PARECER DE VISTAS

EMPREENDEDOR: ADALBERTO ROSSATTO E CLOVIS ROSSATTO

PROCESSO: 2090.01.0016224/2024-69

O processo em questão foi apresentado pelo SEI com Parecer técnico conforme abaixo. A intervenção em questão se trata da construção de uma barragem de Grande porte no município de Arinos MG. O Barramento em questão tem projeto de 99 hectares de lamina d'água e volume total de mais de 4 Milhões de metros cúbicos armazenados.

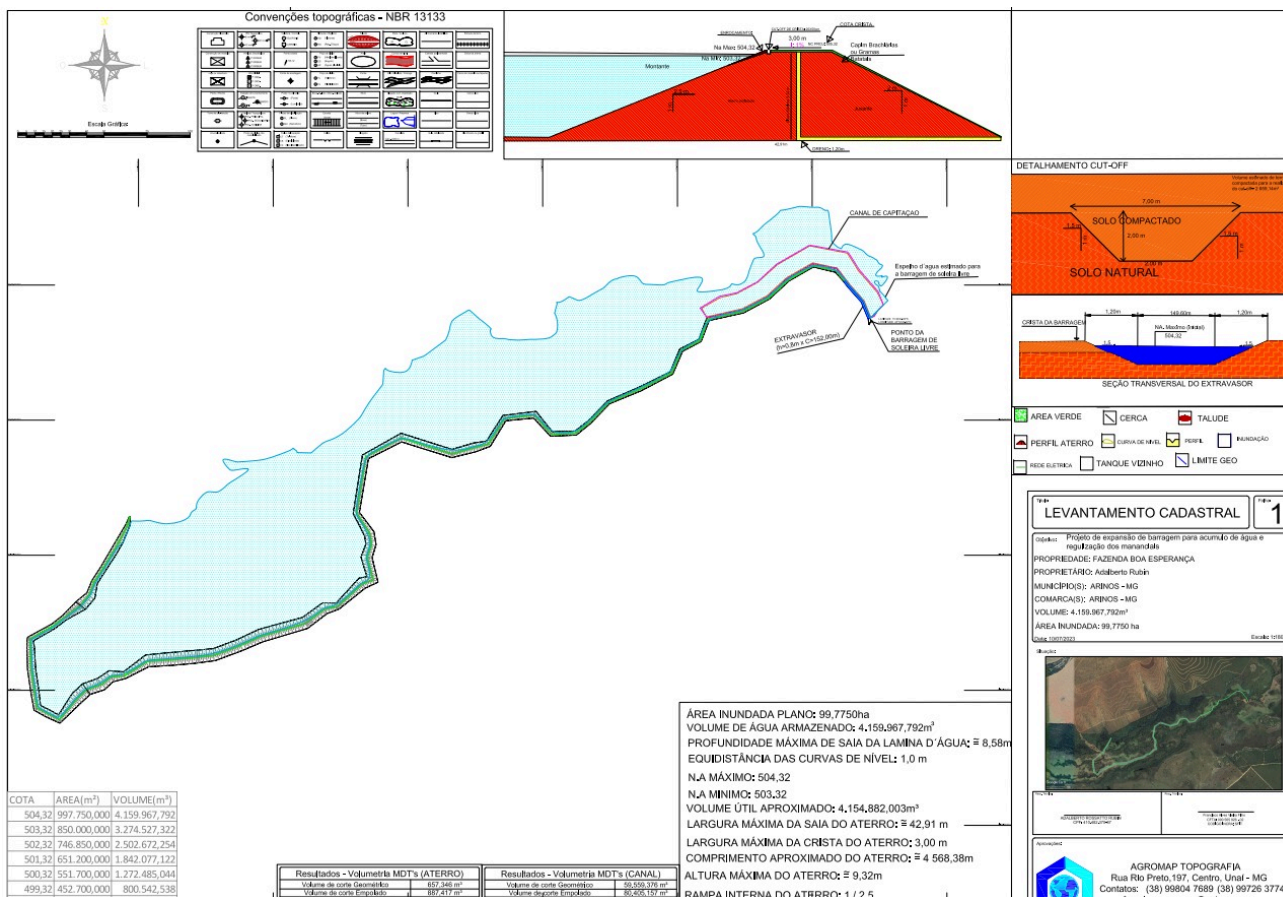
O Parecer apresentado não apresentou de forma concisa as características do barramento de forma clara e após solicitar vistas ao processo, houve-se a oportunidade de se verificar o projeto do barramento de forma aprofundada.

Ainda é importante colocar que o parecer apresentou somente as características do ponto da intervenção e não trouxe informações sobre o processo de intervenção

(supressão) ou processo de licenciamento da estrutura, o que trouxe grande insegurança no momento de apresentação no CBH.

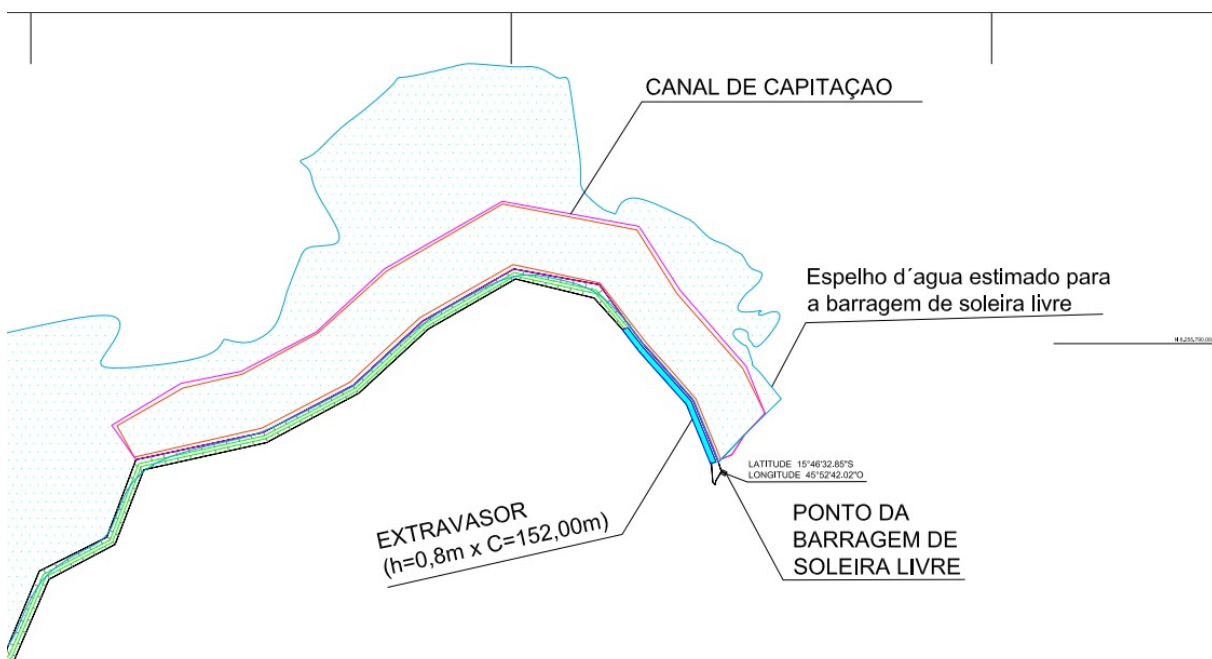
Ao observarmos o projeto conseguimos identificar que o projeto do barramento apresentado é um projeto minimamente curioso. Diferente dos barramentos convencionais, este barramento é feito em somente uma das margens do córrego, difícil até mesmo de compreender olhando na imagem acima.

Arguido o empreendedor dos motivos deles proporem um projeto como este, o mesmo informou foi que em razão do vizinho não conceder anuência para a

construção de um barramento o mesmo teve q conter o barramento somente em sua propriedade, assim propuseram um barramento somente de um lado do córrego.

Ao observarmos a imagem de satélite apresentado no Croqui do barramento, conseguimos entender melhor a proposta do barramento. Tudo que se vê em uma linha da cor verde é o talude do barramento, e o tracejado em azul claro é a lâmina d’água do barramento.

Ao observarmos mais profundamente o barramento proposto, existe a proposição de um canal de captação dentro do barramento demarcado em rosa.

Ao observarmos a proposição de um canal de captação dentro do barramento fica mais complicado ainda de entender o projeto proposto.

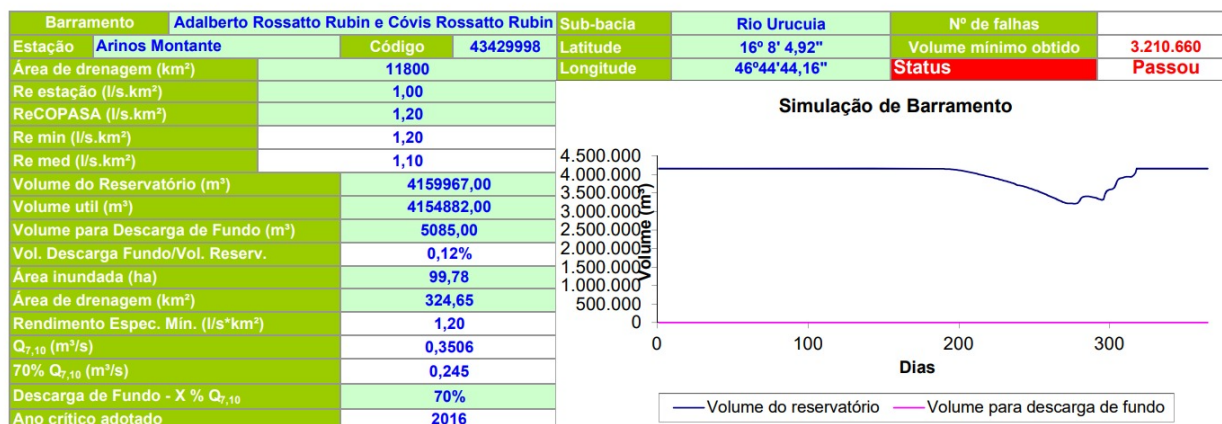
Ainda sobre a estrutura proposta e a intervenção, arguidos o responsável técnico pela intervenção e pelo empreendimento de qual seria a metodologia para se encher esta estrutura, o mesmo colocou que a “ideia” dos mesmos é de fazer um barramento no rio, bloqueando a passagem da água no leito natural do rio, e desviando a água para dentro do barramento. Destacou ainda que para isto seria construído uma estrutura de concreto para desvia a água para dentro do rio.

Assim, pode-se caracteriza portanto, que pode ser que o processo foi mal instruído, por que neste caso pode ser tratar de um desvio de corpo d’água e não se tratar de uma barragem de irrigação.

Falando especificamente do talude do barramento, no processo não ha detalhamento do projeto do barramento, nem destaca ponto a ponto as características do talude. Ponto de atenção para se avaliar a estabilidade e resistência da estrutura proposta.
